Autorité environnementale

Avis délibéré de l’Autorité environnementale sur le développement du pôle de recyclage et de production d’énergies renouvelables à Montmirail – Terra 72 (72)

Avis délibéré n° 2024-070 adopté lors de la séance du 12 septembre 2024

Figure 10 : Profil altimétrique tiré de l'étude paysagère.

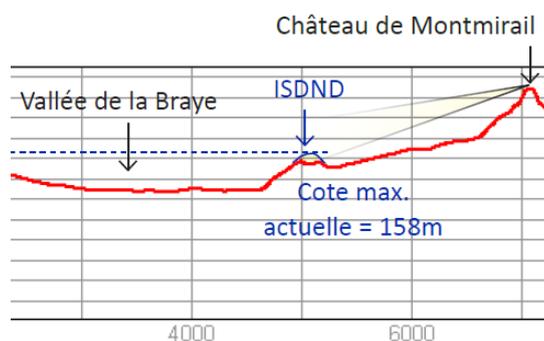
En outre, le projet induit la construction de nouveaux bâtiments. Celui dédié à la valorisation des déchets (cuves de méthanisation, valorisation matériaux et CSR) aura un sommet à la cote de 165,5 m. L'étude d'impact indique pourtant que le point culminant avec projet sera de 164,5 m.

Il convient donc de vérifier la cohérence des cotes altimétriques utilisées dans les différentes parties du dossier, et de mettre à jour l'étude paysagère en tenant compte de la plus haute cote du site, *a minima* celle de 165,5 m (sommet des bâtiments).
